Amt für Straßen und Verkehr

Betreff: Kreuzung Schwachhauser Heerstraße/ Kirchbachstraße: Aufstellflächen für den Radverkehr sowie Einrichtung Beidrichtungsverkehr für Radfahrer*innen

Abbildung 1: Knotenpunkt Schwachhauer Heerstr./Schwachhauser Ring

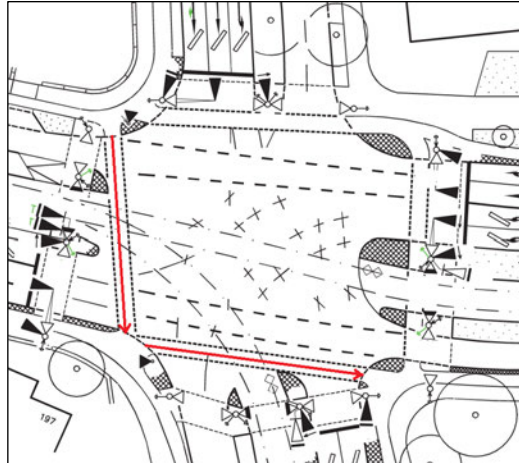
Der Bürgerantrag bezieht sich in der Sache auf den Knotenpunkt Schwachhauser Heerstr./Schwachhauser Ring und dort auf die in der nachfolgend dargestellten Radwegfurten (siehe Abbildung 1).

Es wird beantragt, dass der Radverkehr auf den Nebenflächen, dessen Fahrwege sich teilweise kreuzen, entzerrt wird, um gegenseitige Behinderungen zu vermeiden. Dazu sollen die Anforderungstaster versetzt und die jeweiligen Wartepositionen für den Radverkehr mit Haltlinien markiert werden.

Die dargestellte Problematik wird vom Amt für Straßen und Verkehr nicht geteilt. Es bedarf keiner zusätzlichen verkehrsbehördlichen Regelung. Die unterschiedlichen Interessen der Verkehrsteilnehmer, hier die Lauf- und Fahrwege auf den Nebenflächen, können mit verkehrsbehördlichen und signaltechnischen Mitteln nicht allgemeingültig gelöst werden. Der Einflussbereich einer Lichtsignalanlage ist i. d. R. auf die Konfliktbereiche der Fahrbahn beschränkt. Ein Versetzen der Anforderungstaster muss daher abgelehnt werden. Die Installation alternativer Erfassungsmethoden ist nicht erforderlich. In Bezug auf Unfälle des Fuß- und Radverkehrs ist der Knotenpunkt nicht auffällig. Das Markieren von Haltlinien wird daher ebenfalls abgelehnt.

Abbildung 2: Erreichbarkeit Taster

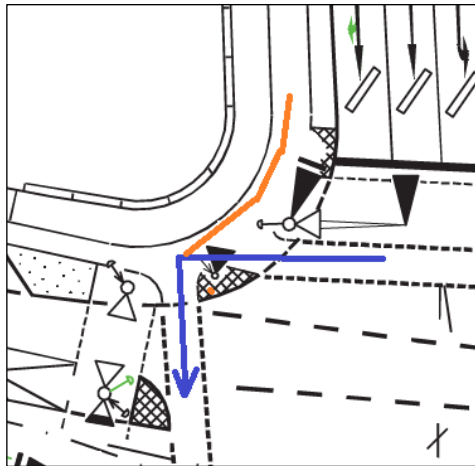
Begründung: Lichtsignalanlagen werden bundesweit nach den Vorgaben der Richtlinie für die Anlage von Lichtsignalanlagen (RiLSA 2015) geplant und umgesetzt. Wie in Abbildung 2 ersichtlich, werden Standorte für Signalgeber und Anforderungstaster für den Radverkehr so gewählt, dass sie sowohl für geradeaus ankommenden Radverkehr (oranger Fahrweg) als auch für quer zur Fahrtrichtung fahrenden Radverkehr mit Linksabbiegewunsch (blauer Fahrweg) erreichbar sind und der Fahrtrichtung eindeutig zugeordnet werden können. Aus diesem Grund werden die Standorte fahrbahnnah gewählt. So sind Räum- und Einfahrwege möglichst kurz und die verkehrsbedingten Wartezeiten für alle Verkehrsteilnehmer können auf ein Minimum beschränkt sein. Auf den dem Fuß- und Radverkehr vorbehaltenen Nebenflächen werden Rad- und Fußweg nur optisch voneinander getrennt. Die nicht motorisierten Verkehrsteilnehmer organisieren sich auf den Nebenflächen eigenverantwortlich und verhalten sich entsprechend der Regeln der Straßenverkehrs-Ordnung (StVO), indem sie gegenseitig Rücksicht nehmen. Im Fall eines Ausweichmanövers darf von Rad fahrenden entsprechende Sorgfalt und Bereitschaft zur Verständigung erwartet werden.
